Vedr. ID 717 Torstedlund

Emne: Høring af udkast til bekendtgørelse for en energipark ved Torstedlund i Rebild Kommune med tilhørende miljøvurdering

Høringssvar fra Rebild Kommune

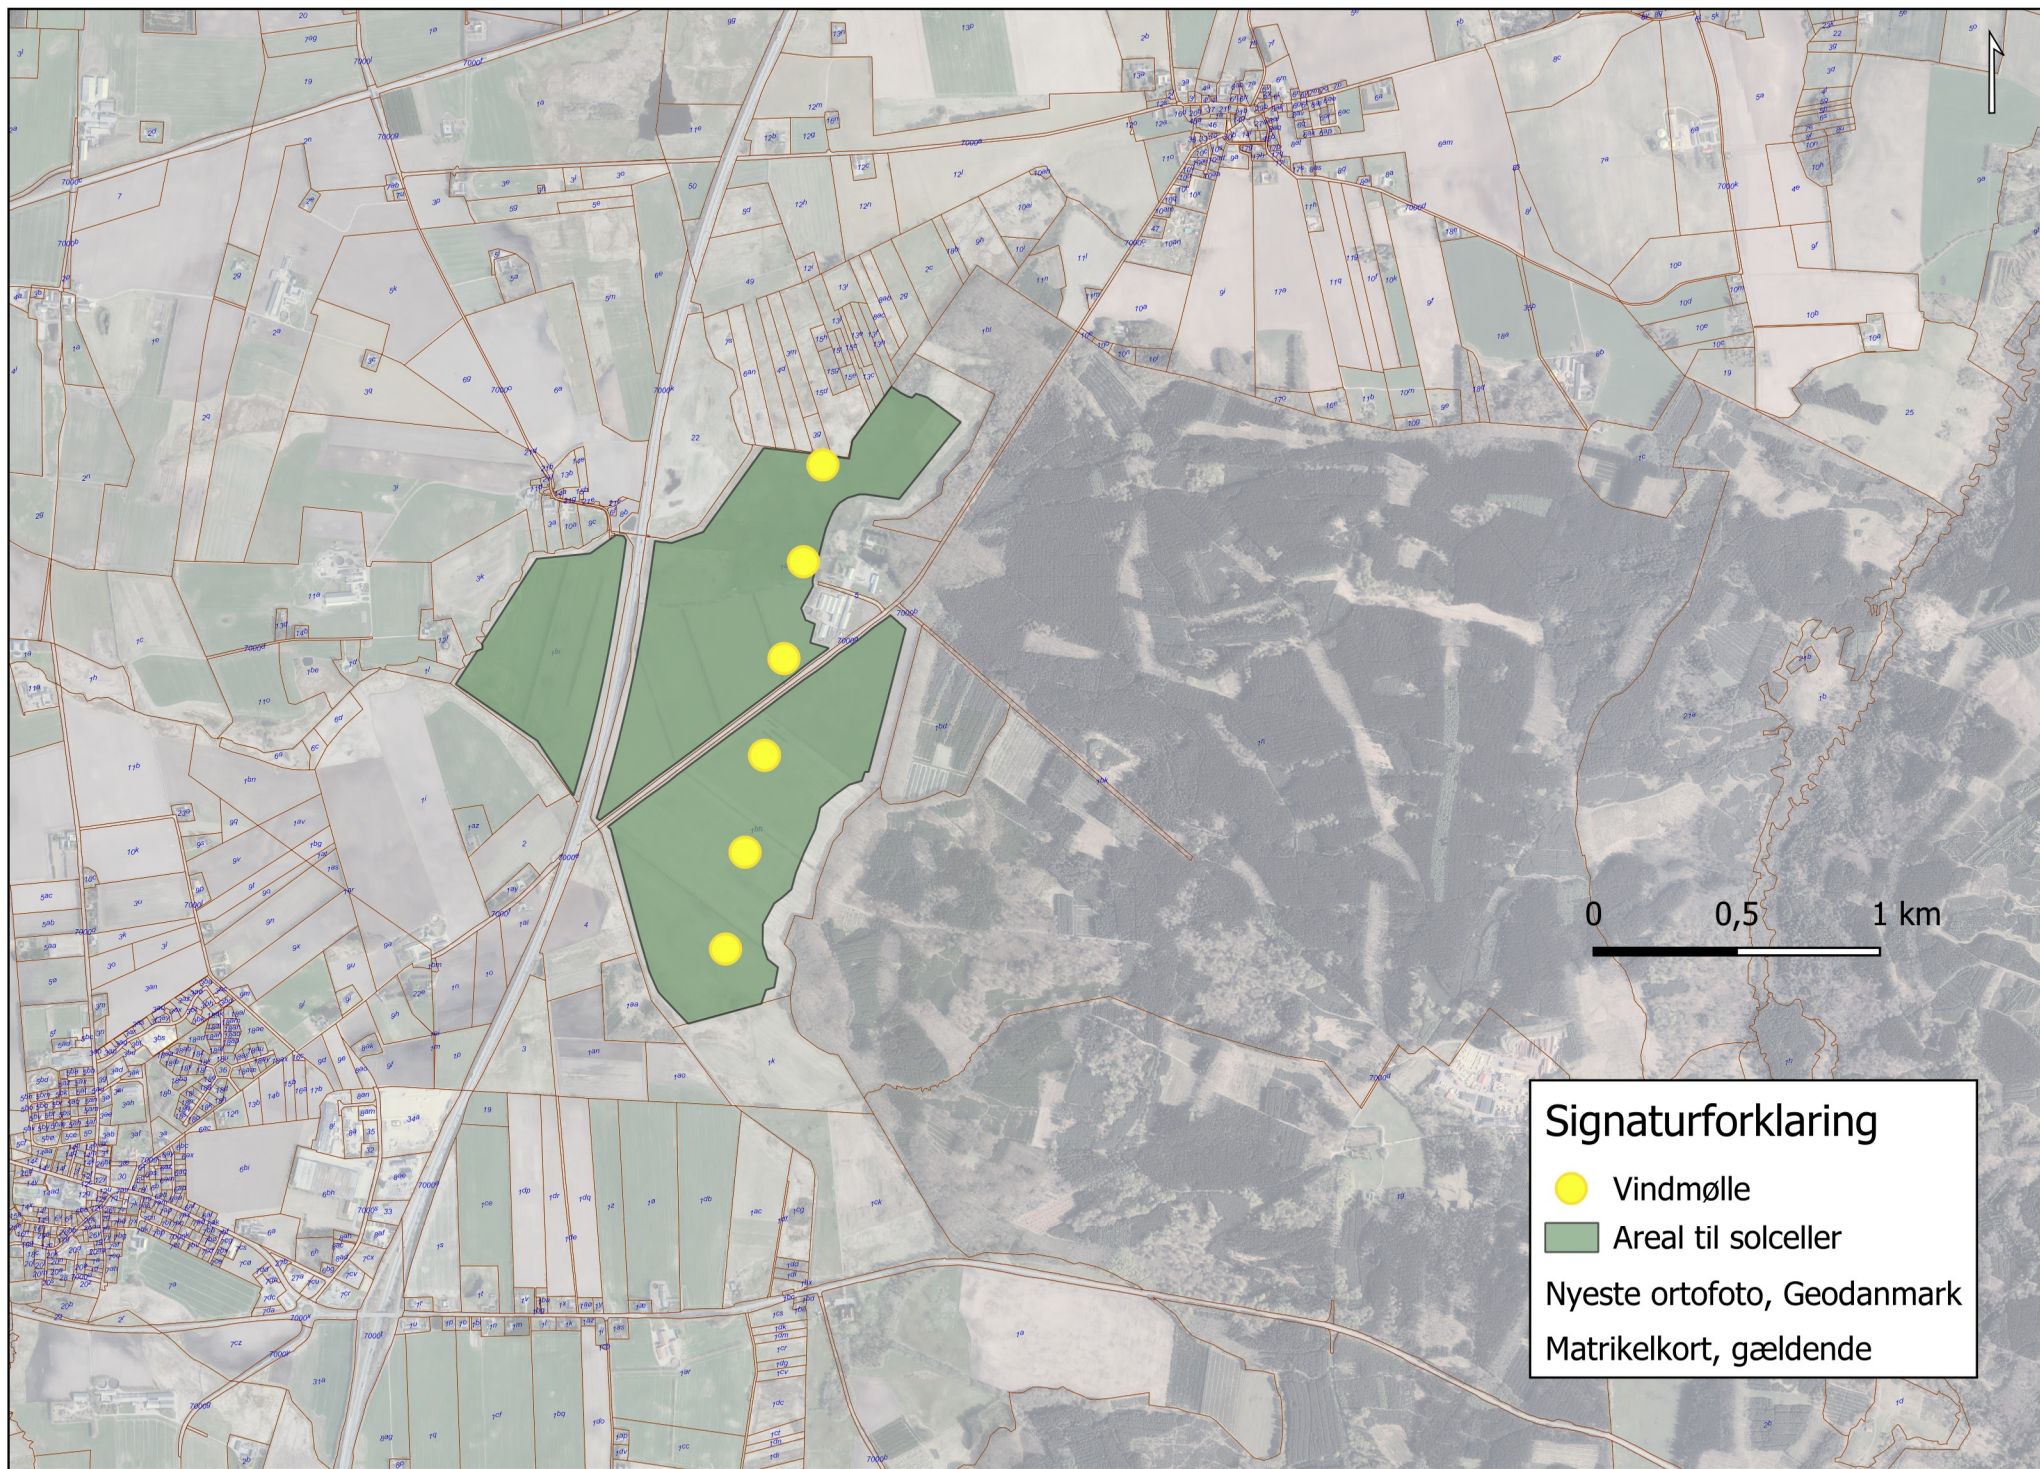
Ved gennemgang af bekendtgørelsen kan vi se, at der i forbindelse med indmeldelse af arealerne som potentiel statslig energipark desværre "mangler" et areal i midten af samt gennemskærende matr. nr. 1a Torstedlund Hgd., Aarestrup. Det beror på en fejl, at arealet ikke oprindeligt er medtaget i ansøgningen om statslig energipark. På arealet er i dag placeret nogle flytbare læskure til kreaturer, ligesom der er et vejudlæg. Læskurene er mobile og vil nemt kunne flyttes. Vejen igennem arealet vil evt. blive flyttet, hvis det viser sig fordelagtigt ved den senere disponering af arealet. Arealerne omfatter sammenlagt et areal på ca. 9655 m². Ud fra de vurderinger, der er foretaget i miljøvurderingen, vil det ikke have en betydning, hvis disse arealer medtages i bekendtgørelsen. Vi håber derfor, at Plan- og Landdistriktsstyrelsen vil se positivt på vores anmodning om at medtage de ønskede arealer og således knytte arealerne bedre sammen. Der er vedhæftet kort, der viser de arealer, der ønskes medtaget, ligesom der er vedlagt shapefiler med den nye geometri.

Figur 1 Gul – energipark. Rød – illustration af hvor energiparken vil opleves at ligge foran eller langs Torstedlund Skov.

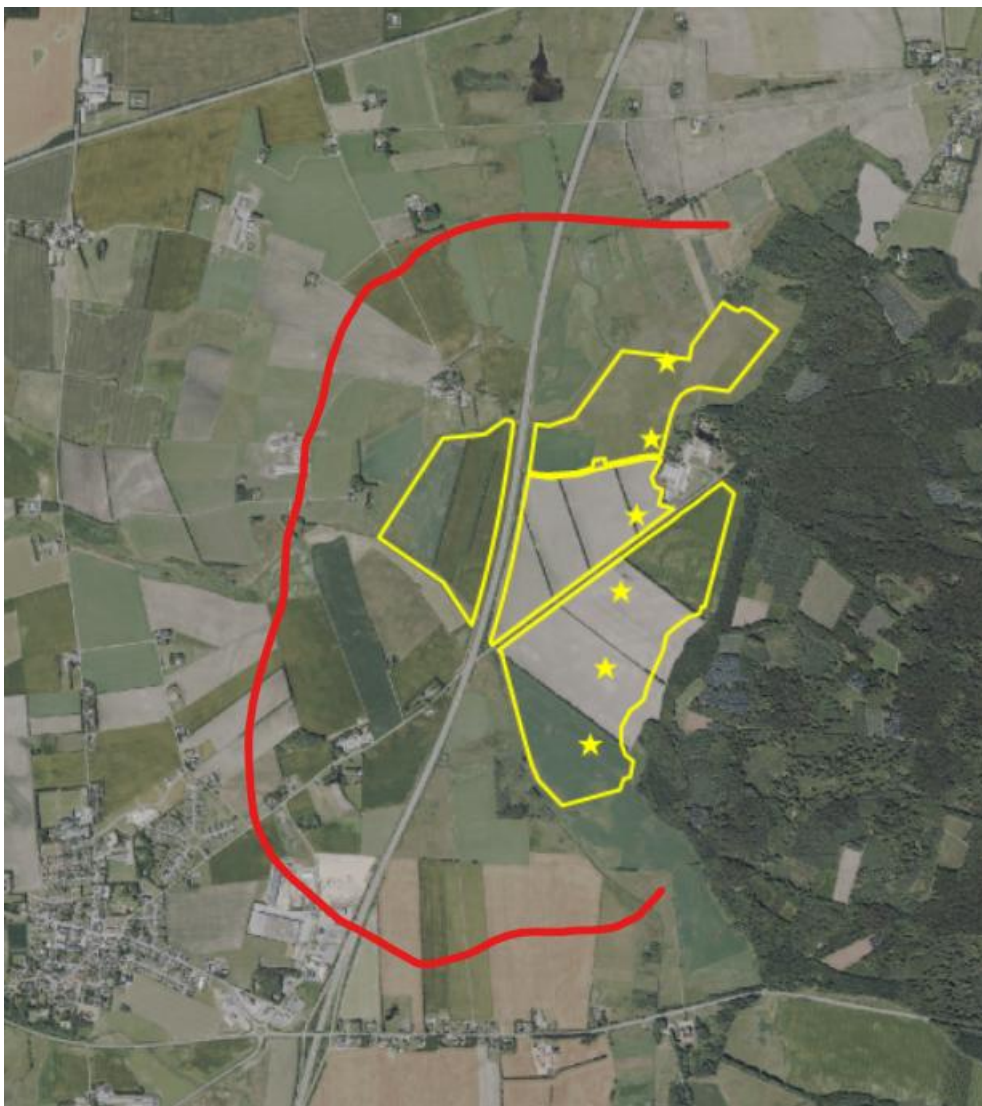
Et eksempel på et konkret forhold, hvor Rebild Kommune er uenig med rapportens vurdering af energiparkens placering og betydning for Torstedlund Skov og skovens skovbryn. I rapporten er der en generel opfattelse af, at energiparken overvejende ligger bag Torstedlund Skov. Rebild Kommune er uenig i denne vurdering. Energiparken ligger i højere grad **foran og langs Torstedlund Skov** fra nord, syd og vest (jf. nedstående kortbilag). Denne placering har væsentlig betydning for opfattelsen af påvirkningen på bl.a.:

Alle relevante afsnit og vurderinger i miljøvurderingen af bekendtgørelsen bør opdateres og tilpasses i forhold til ovenstående betragtning.

Konkret vurderer Rebild Kommune at herregårdslandskabet er særligt værdifuldt, og at skovbrynet rundt om Torstedlund Skov er et værdifuldt landskabselement. Skovbrynet er meget synligt fra bl.a. E45 og arealerne vest herfra. Skovbrynet har et fint samspil med de åbne marker og lavbundsarealer ud mod E45. Der er et strategiske mål om beskyttelse af landskabet jf. Rebild Kommune landskabsanalyse: *Hovedgårdslandskabet har fået det strategiske mål beskyt, fordi det særligt tydeligt formidler landskabets kulturhistoriske fortællinger. Beskyttelsesmålsætningen betyder, at der bør lægges særlig vægt på at bevare og styrke landskabets særlige karaktertræk, herunder de elementer og karaktertræk, der er med til at formidle landskabets geologiske og kulturhistoriske fortællinger.*

Figur 4 Gul - energipark, rød skravering - aftalekirke. blå - Rebild Kommunes vurdering af væsentlige påvirkning af oplevelsen af Aarestrup Kirke som landskabselement (den vurdering er et skøn og skal undersøges nærmere).

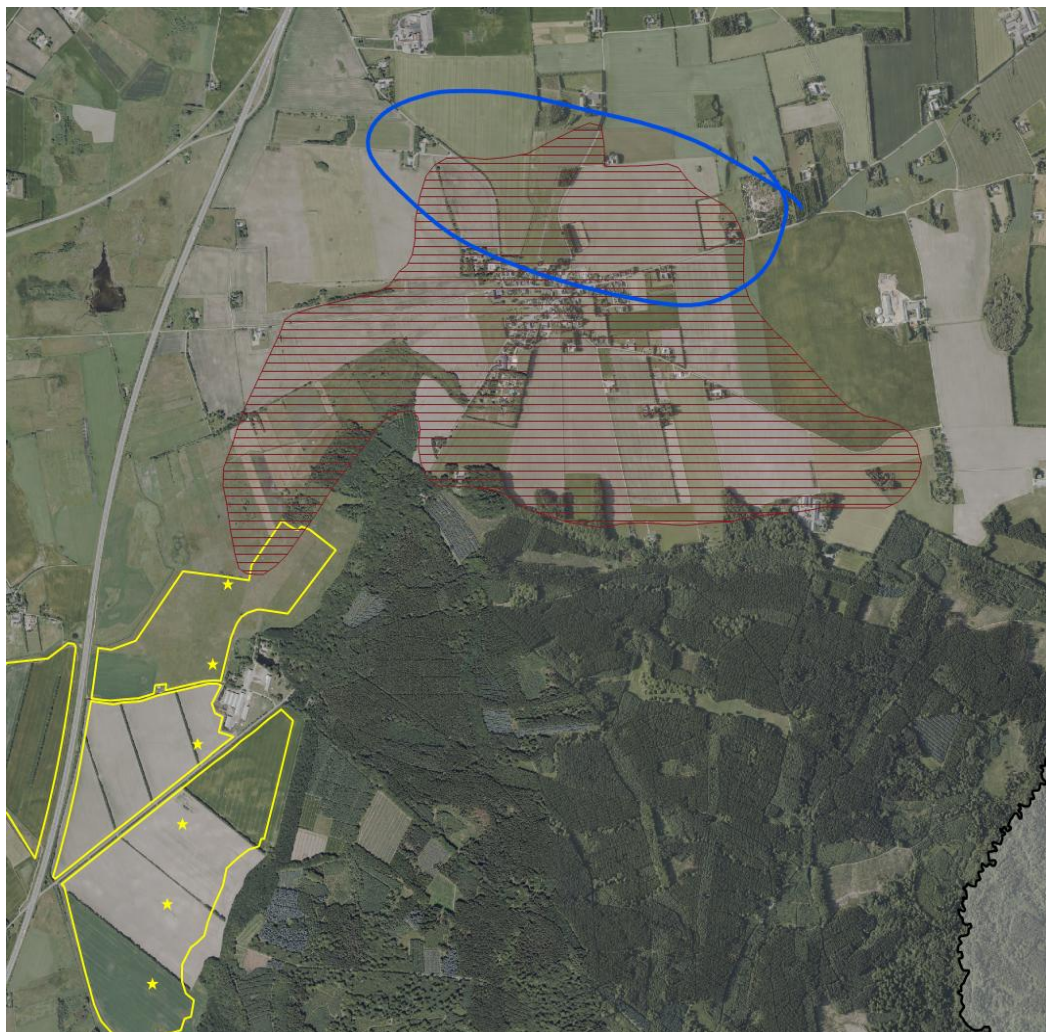
Generelt opleves Aarestrup Kirke fra de fjerne omgivelser som et væsentligt element i landskabet, der ligger uforstyrret og fri for tekniske anlæg. Rebild Kommune vurderer at der især nord fra Aarestrup By, vil være store muligheder for at opleve kirken i samspil med især vindmøller. Vindmøllernes størrelse samt rotation vil have en væsentlig negativ påvirkning af kirkens oplevelse som monument i landskabet. Rebild Kommune mener derfor at Energiparken kan have en væsentlig påvirkning af aftalekirken, evt. også ved Haverslev Kirke, men dette kræver nærmere undersøgelse.

Derudover mangler der anbefaling til hensyn omkring kirkerne, idet der formodes at være en væsentlig påvirkning især ved Aarestrup Kirke.
